⚠ SERVICE ALERT: FORCE KRAKEN QUICK RELEASE SYSTEM

Force Kraken Quick Release Plate System accessory (010-12832-60: Black; 010-12832-61: White)

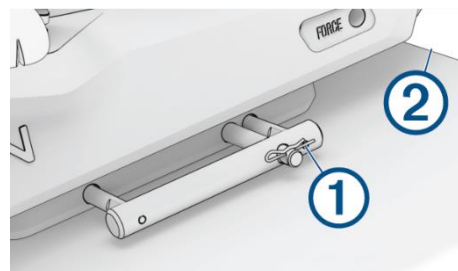
If the screw is not correctly tightened, vibration from vessel operation may cause the screw to loosen over time, causing the screw to fall out of the shackle, leaving the quick release plate unsecured. If the plate is unsecured, the trolling motor may detach from your vessel.

When installing the R-clip in the handle, the open end of the R-clip ① should face the edge of the boat ② so that it cannot be kicked or otherwise dislodged into the water.

- It is recommended to use a padlock appropriate for outdoor use with a 1/4 in (6.35 mm) shackle to secure the handle in the quick release mount.
- If you do not want to use a padlock, you should replace the shackle and screw with an R-clip to secure the handle. You can send an email with your name and shipping address to Garmin Product Support at MarineServiceAlerts@garmin.com to receive an appropriate R-clip to replace the shackle (service part #S00-01100-40).

- After tightening, no threads should be visible inside the shackle ③. **Once no threads are visible, you must make an additional ¼ turn to fully tighten the screw.**
- If you can view threads inside the shackle ④, the screw is not fully tightened and may vibrate loose over time.

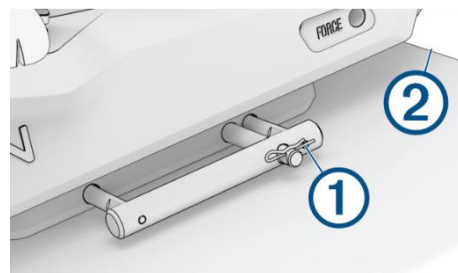
Si la vis n'est pas serrée correctement, les vibrations provoquées par le bateau en marche peuvent la desserrer au fil du temps. Elle risque alors de tomber de la manille, laissant la plaque sans fixation. Si la plaque n'est pas fixée, le moteur électrique peut se détacher de votre bateau.

Lorsque vous installez la goupille fendue dans la poignée, veillez à orienter l'extrémité ouverte de la goupille ① face au bord du bateau ② afin que la goupille ne tombe pas dans l'eau si elle est délogée.

- Il est recommandé d'utiliser un cadenas adapté à une utilisation en extérieur avec une manille de 6,35 mm pour fixer la poignée dans l'étrier à dégagement rapide.
- Si vous ne souhaitez pas utiliser de cadenas, vous devez remplacer la manille et la vis par une goupille fendue pour fixer la poignée. Vous pouvez envoyer un e-mail avec votre nom et votre adresse de livraison à l'assistance produit Garmin à l'adresse MarineServiceAlerts@garmin.com pour recevoir une goupille fendue appropriée pour remplacer la manille (pièce de rechange n° S00-01100-40).

- Après le serrage, aucun filetage ne doit être visible à l'intérieur de la manille ③. **Lorsqu'aucun filetage n'est plus visible, vous devez effectuer 1/4 de tour supplémentaire pour serrer complètement la vis.**
- Si vous pouvez voir les filetages à l'intérieur de la manille ④, la vis n'est pas complètement serrée et les vibrations peuvent la desserrer au fil du temps.

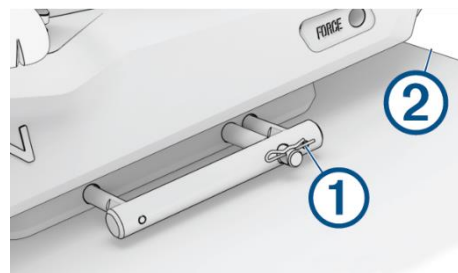
Se la vite non è serrata correttamente, le vibrazioni generate dal funzionamento dell'imbarcazione possono causare l'allentamento della vite nel tempo, causandone la caduta dalla staffa e lasciando la piastra a rilascio rapido non fissata. Se si verificassero queste condizioni, il trolling motor potrebbe staccarsi dall'imbarcazione.

Quando si installa la clip a R nell'impugnatura, l'estremità aperta della clip R ① deve essere rivolta verso il bordo dell'imbarcazione ② in modo che non possa essere sbattuta e spostata nell'acqua.

- Si consiglia di utilizzare un blocco appropriato per l'uso all'aperto con un arco da 1/4 poll. (6,35 mm) per fissare l'impugnatura nel supporto a rilascio rapido.
- Se non si desidera utilizzare un blocco, è necessario sostituire la staffa e la vite con una clip a R per fissare l'impugnatura. È possibile inviare un'e-mail con il proprio nome e indirizzo di spedizione all'assistenza prodotti Garmin all'indirizzo MarineServiceAlerts@garmin.com per ricevere un'apposita clip a R per sostituire l'anello (codice di assistenza S00-01100-40).

- Dopo il serraggio, non devono essere visibili filettature all'interno del gancio ③. **Una volta che le filettature non sono visibili, è necessario effettuare un ulteriore giro di ¼ per serrare completamente la vite.**
- Se le filettature all'interno dell'anello di fissaggio sono visibili ④, la vite non è completamente serrata e con il passare del tempo potrebbe vibrare.

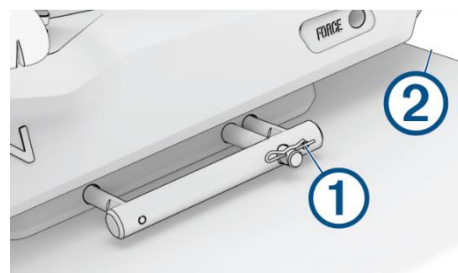
Si el tornillo no está bien apretado, las vibraciones producidas por el funcionamiento de la embarcación pueden hacer que el tornillo se afloje con el tiempo, lo que provocará que el tornillo se salga del arco y dejará la placa de liberación rápida sin fijar. Si la placa no está bien fijada, es posible que el motor eléctrico se separe de la embarcación.

Al instalar el pasador en R en el asa, el extremo abierto del pasador (1) debe estar orientado hacia el borde de la embarcación (2) de modo que no se le pueda dar con el pie ni pueda caer de cualquier otro modo al agua.

- Se recomienda utilizar un candado adecuado para su uso en exteriores con un arco de 6,35 mm (1/4 pulg.) para fijar el asa en el soporte de liberación rápida.
- Si no quieres utilizar un candado, debes sustituir el arco y el tornillo por un pasador en R para fijar el asa. Puedes enviar un correo electrónico con tu nombre y dirección de envío al departamento de asistencia técnica de Garmin a la dirección MarineServiceAlerts@garmin.com para recibir un pasador en R adecuado para sustituir el arco (número de pieza de servicio S00-01100-40).

- Después de apretarlo, no debe verse ninguna rosca dentro del arco (3). **Cuando no se vean roscas, debes dar ¼ de vuelta más para apretar completamente el tornillo.**
- Si puedes ver las roscas dentro del arco (4), significa que el tornillo no está completamente apretado y puede vibrar y aflojarse con el tiempo.
